改善箇所説明図 ①

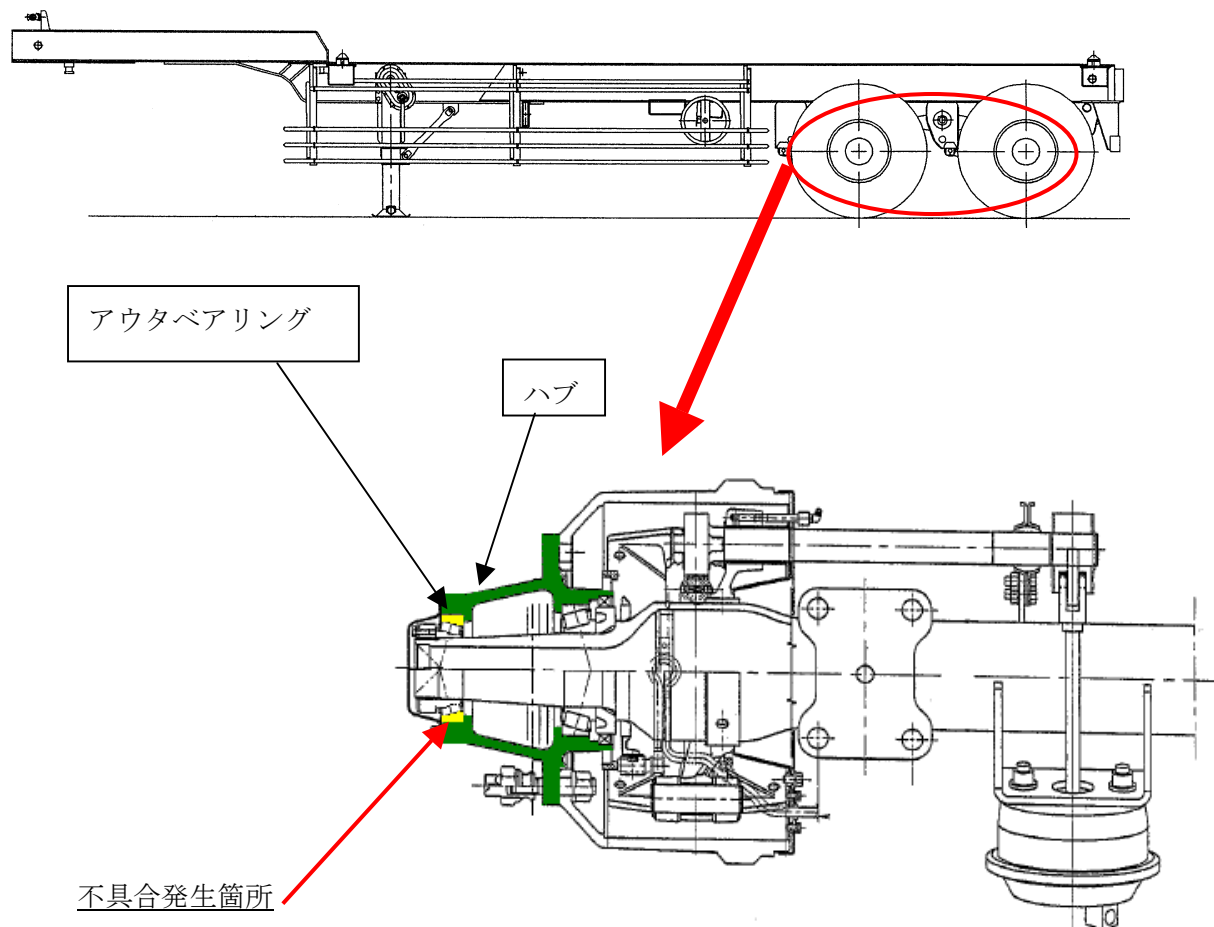
《基準不適合箇所》

ホイールハブにおいて、アウトバアリングの保持力が不足しているため、圧入面で滑りが生じ、ホイールハブが摩耗するものがある。そのため、そのままの状態で行くと、ホイールハブとアウトバアリングの隙間が大きくなり、最悪の場合、アウトバアリングが破損し、走行不能となるおそれがある。

《改善内容》

ホイールハブを対策品と交換する。
